SOLICITATION AMENDMENT
MODIFICATION DE L'INVITATION

Title - Sujet MARTHA L. BLACK - CALE SECHE		
Solicitation No. - N° de l'invitation F3012-15N832/A		Amendment No. - N° modif. 003
Client Reference No. - N° de référence du client F3012-15N832		Date 2015-06-11
GETS Reference No. - N° de référence de SEAG PW-\$QCL-036-16430		
File No. - N° de dossier QCL-5-38018 (036)	CCC No./N° CCC - FMS No./N° VME	
Solicitation Closes - L'invitation prend fin at - à 02:00 PM on - le 2015-06-19		Time Zone Fuseau horaire Heure Avancée de l'Est HAE
F.O.B. - F.A.B. Specified Herein - Précisé dans les présentes Plant-Usine: <input type="checkbox"/> Destination: <input type="checkbox"/> Other-Autre: <input checked="" type="checkbox"/>		
Address Enquiries to: - Adresser toutes questions à: Gagnon, Mathieu		Buyer Id - Id de l'acheteur qcl036
Telephone No. - N° de téléphone (418) 649-2883 ()		FAX No. - N° de FAX (418) 648-2209
Destination - of Goods, Services, and Construction: Destination - des biens, services et construction:

NGCC MARTHA L. BLACK – CALE SÈCHE /
CCGS MARTHA L. BLACK – DRY DOCKING

PROCÈS VERBAL / MINUTES OF MEETING

DIAGRAMME - F3012-13INB032

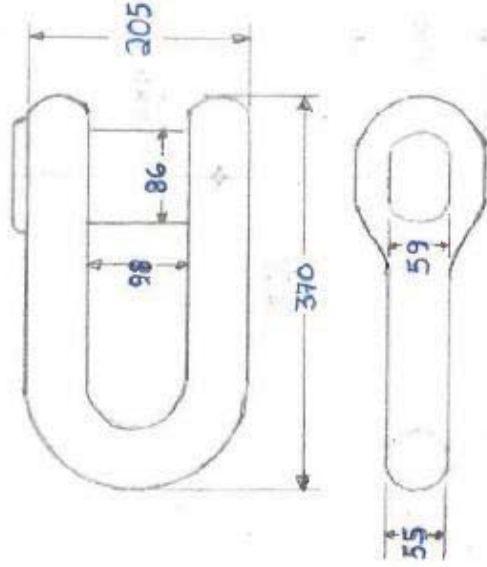
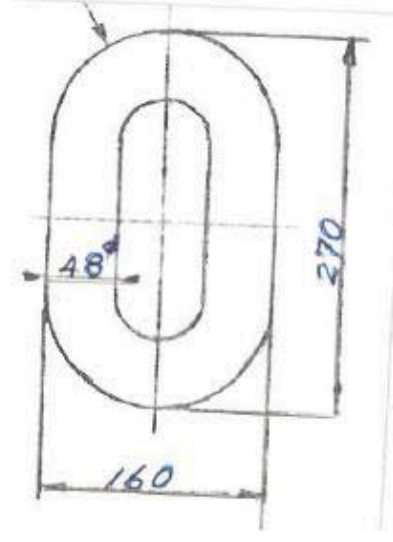
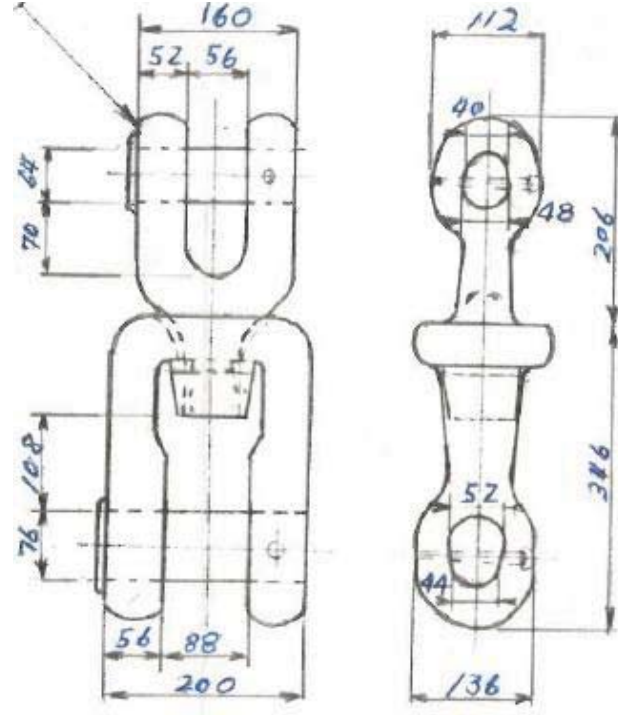
Quelle est la procédure de réparation des ancrs à suivre?

Effectuer le remplacement des manilles pivotantes fournis par la GCC, Voir document en annexe

ARBRES DE BATEAU

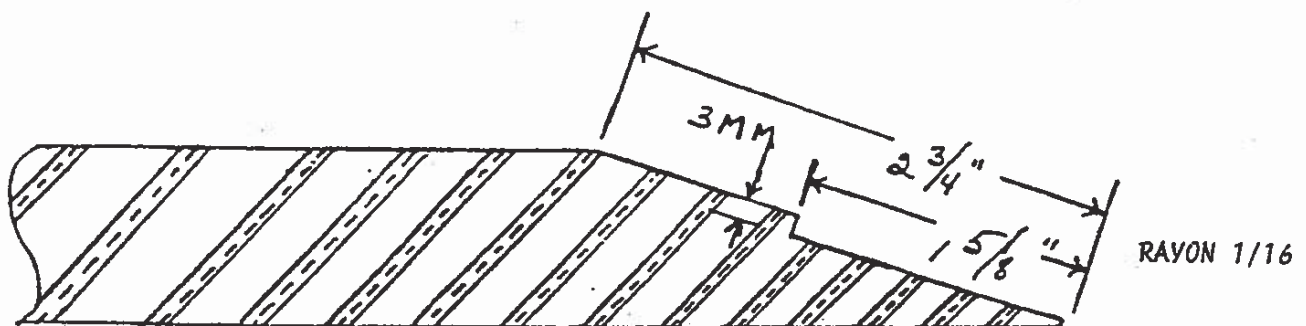
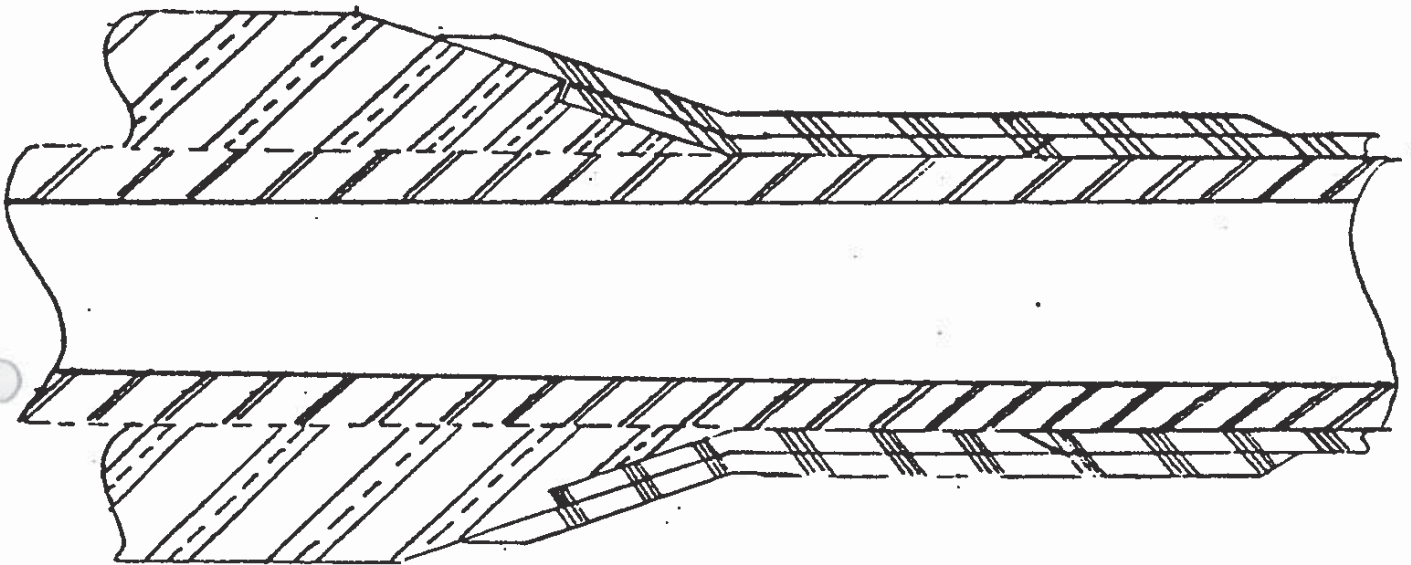
H.D.-12.1.5 Quel est le nom du fabricant actuel du "rubber" recouvrement ?

Rematech, voir document joint.
